Date d'édition	12/12/2018
N° du document	SUPAIR_2018/12/002
Nombre de pages	1 / 2

COMMUNIQUÉ SÉCURITÉ

OBJET : **Sellette ACRO BASE**
Déchirure sangles réglages latérales.

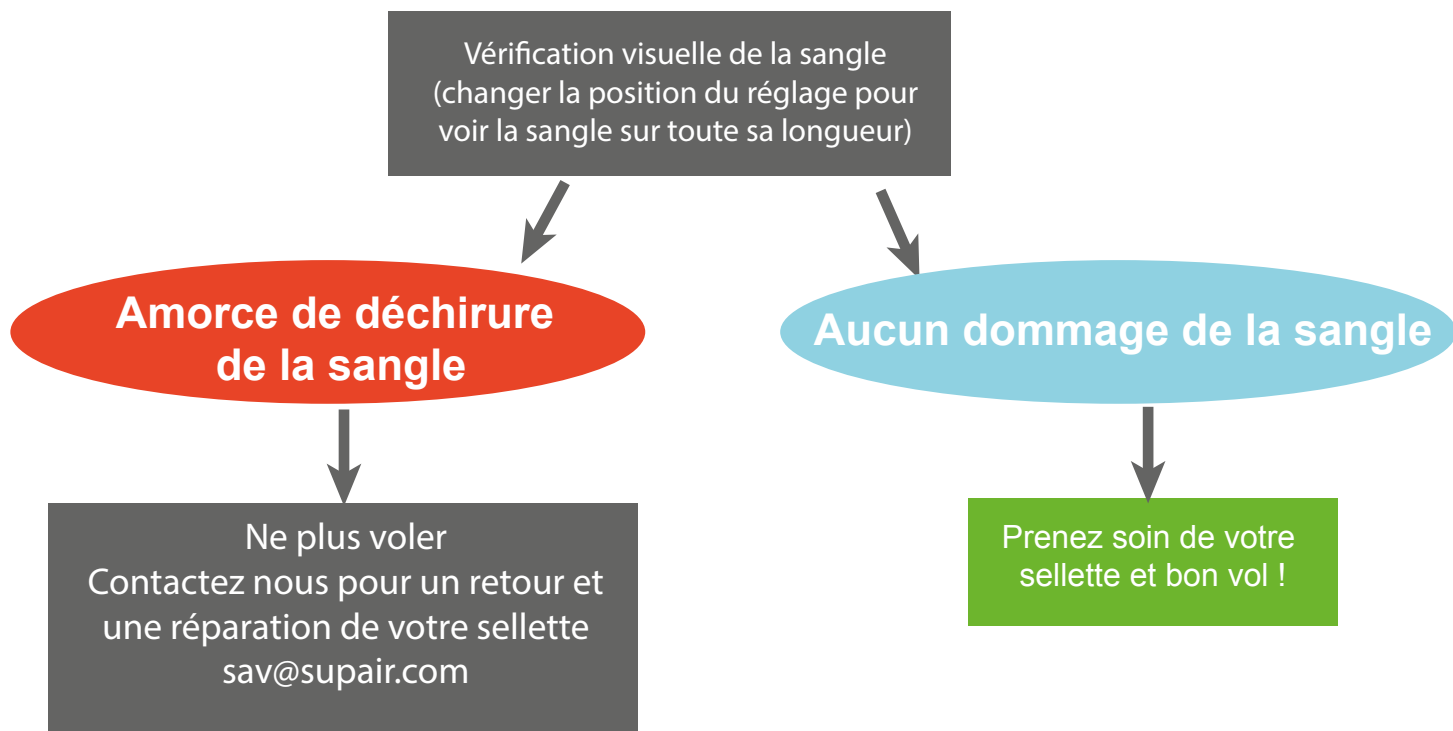
Une déchirure de la sangle latérale haute de réglage inclinaison du dossier peut survenir à l'usage. Cette déchirure peut aller jusqu'à la rupture de cette sangle.

Cette sangle ne concerne pas la structure de la sellette mais cette rupture peut déstabiliser les appuis du pilote et la sellette peut devenir inconfortable, surtout si la deuxième sangle de réglage n'est pas ajustée.

Cela peut également entraîner une perte de repères et d'appuis pouvant avoir des conséquences sur certaines phases de vol.
